wielkopolskie centrum onkologii

Poznań, dnia 24.06.2020
EZ/350/7/2020/...420.....

dotyczy: Wykonanie robót budowlanych wraz z umeblowaniem pomieszczeń w ramach zadania : Budynek ambulatoryjny- Rozbudowa Wielkopolskiego Centrum Onkologii w kierunku ul. Strzeleckiej.

Wielkopolskie Centrum Onkologii uprzejmie informuje, iż wpłynęły zapytania do Specyfikacji Istotnych Warunków Zamówienia, na które udzielamy odpowiedzi.

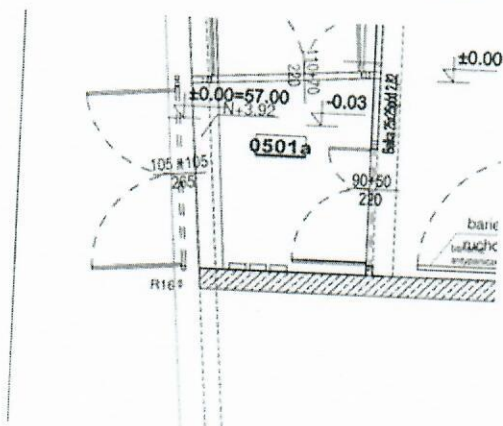
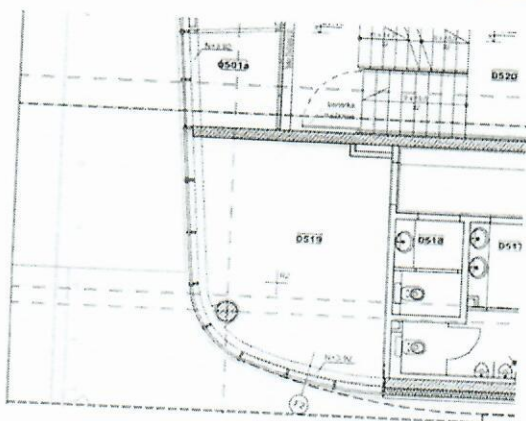
Agregat chłodniczy w budynku Wiata:

W kolumnie „producent” podany jest typ jednostki Danfoss OP MPXM-068 – typ ten oznacza agregat na sprężarce scroll, która pracuje na zasadzie on/off. Natomiast w opisie widnieje zapis o agregacie chłodniczym inwerterowym. Proszę o jednoznaczne określenie czy sprężarka ma być typu scroll czy inwerterowa.

Sprężarka powinna być inwerterowa.

Zeszyt 311 Ambulatorium

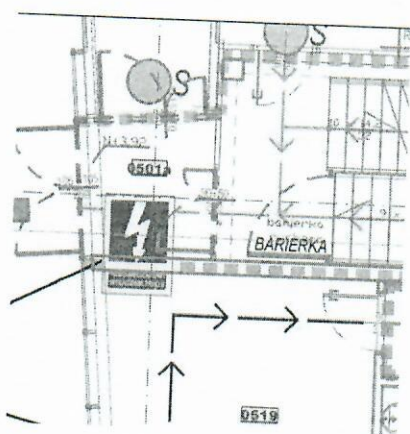
Proszę o określenie klasy ppoż. lub potwierdzenie bezklasowości dla ściany pomiędzy pomieszczeniami 0519/0501a oraz o potwierdzenie braku wymagań ppoż. dla fasady F2.

Zgodnie z projektem budowlanym zaznaczona ściana jest klasy EI60. (fragment rysunku poniżej). Dla fasady F2 należy przyjąć współczynnik EI 60 co wynika z opisu technicznego pkt6. dla obiektu Ambulatoryjnego.

Nr pytania	Nr zesztytu	Nr rysunku	Pytanie
505	211	11	Poniżej fragment rysunku rzutu IV piętra CBO w obrębie pom. N4-17, N4-18 i N4-19. Widać na nim dwie pary drzwi bez oznaczenia i wymiarów.

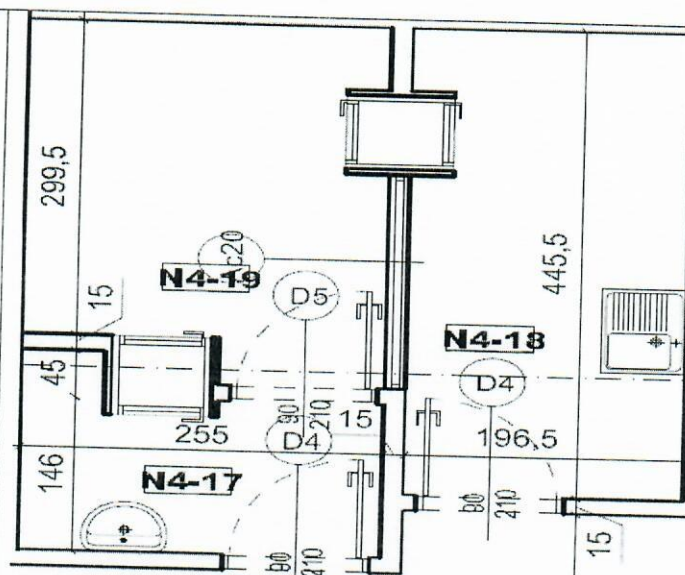
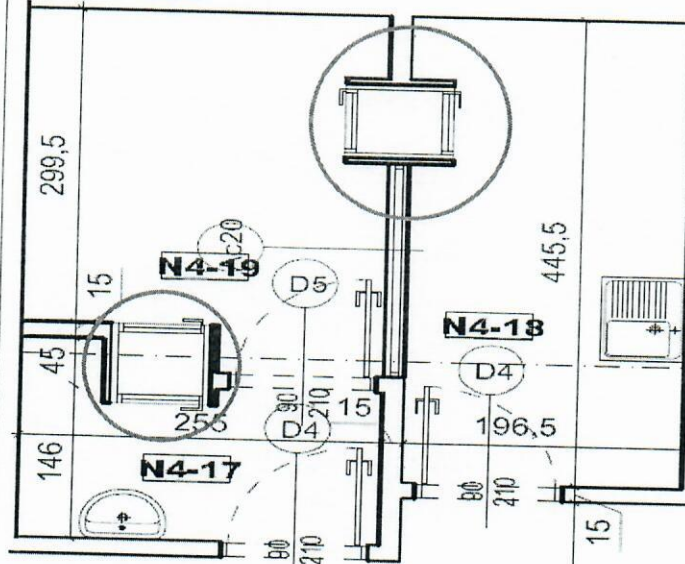
Prosimy o informację, co to są za drzwi, jakie są ich wymiary i standard wykonania?

Zaznaczone obiekty to śluzy/okna podawcze. Drzwi okienka podawczego wykonane na bazie konstrukcji aluminiowej oraz osadzone na dwóch zawiasach aluminiowych z trzpieniem stalowym umożliwiającym pełną regulację. Okna aluminiowe pojedynczo szklone szkłem bezpiecznym. Otwierane ręcznie. Bez wymagań w zakresie szczelności. Wewnętrzny wymiar śluzy wielkości 60x60 cm. Spód okna na wysokości blatów.

509	311	07	Poniżej fragment rysunku rzut V piętra BA w obrębie pom. 5503. Widać na nim 2 szt. drzwi bez oznaczenia i wymiarów – przypominające jakby zamknięcie wnęki.

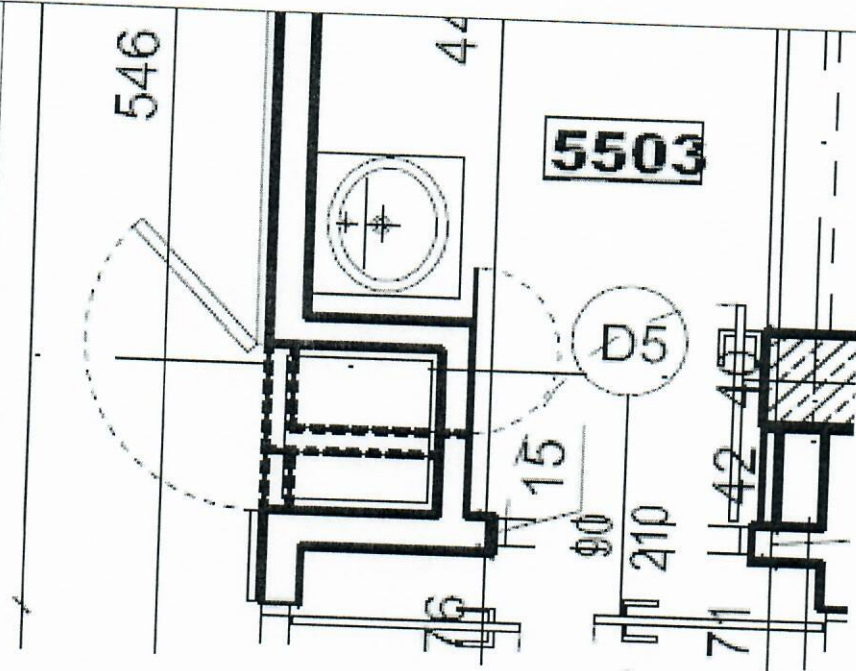
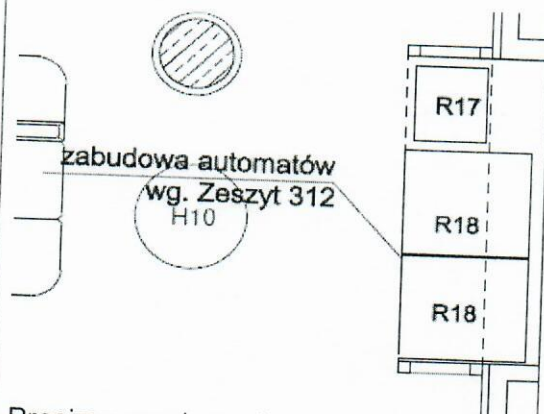
Prosimy o informację, co to są za drzwi, jakie są ich wymiary i standard wykonania?

Drzwi od strony pom 5501 (Sali seminaryjnej) zostały opisane na kładach ścian na rys 15 zeszytu 312. Drzwi te są niepełne, wykonane z pionowych paneli (tych samych co na reszcie ściany) mocowanych do konstrukcji stalowej ramki na zawiasach drzwiowych. Wymiary ~75cmx120cm należy dostosować je w wykonawstwie do paneli ściennych by tworzyły jednolitą całość.

Drzwi od strony pom 5503 są to drzwi z płyty meblowej do wnęki znajdującej się na wysokości 135cm. Drzwi mają wymiary 35cmx85cm. Skrzydło drzwi wykonane z płyty wiórowej 18mm dwustronnie laminowanej laminatem HPL. Powierzchnie płyt w klasie higieny E1.

510 314 III.2

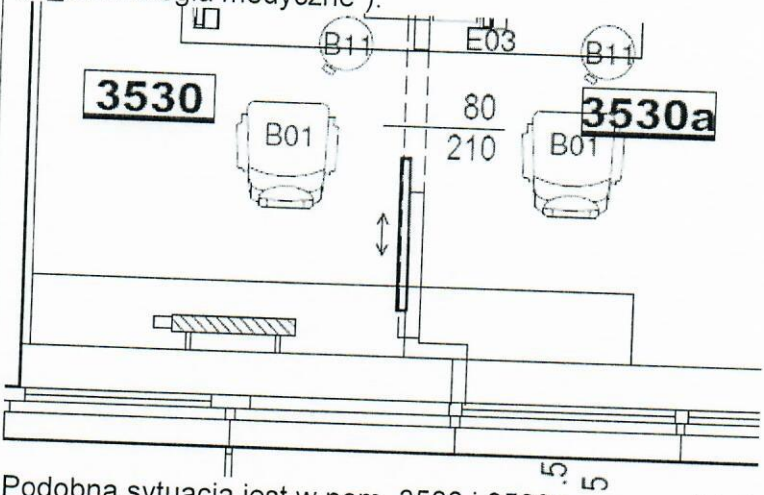
Poniżej fragment rysunku rzut parteru BA obok pom. 0506 i 0511. Widać na nim 3 szt. urządzeń (R18 i R17) z komentarzem, że zabudowę automatów przedstawia należy wykonać wg Zeszytu 312.

Prosimy o wskazanie, który rysunek z Zeszytu 312 pokazuje sposób wykonania przedmiotowej zabudowy?

ODPOWIEDZ: W załączeniu uzupełniający rysunek nr 50 do Zeszytu 312.
511	314	III.5	Poniżej fragment rysunku rzut III piętra BA obok pom. 3530 i 3530a. Widać na nim poniżej foteli B1, pod oknem coś co może być zabudową meblową (w pliku dwg. wyrysowano to na warstwie „A_tehnologia medyczne”).  Podobna sytuacja jest w pom. 3508 i 3508a, oraz na IV piętrze: pom. 4528 i 4528a. Prosimy o informację, czy to jest zabudowa meblowa? Jeżeli tak, to jakie są jej wymiary i standard wykonania? ODPOWIEDZ: We wcześniejszej odpowiedzi na pytanie nr 403 załączono rysunki uzupełniające nr 55, 56, 57 zawierające zabudowy meblowe w. wym. pomieszczeń.
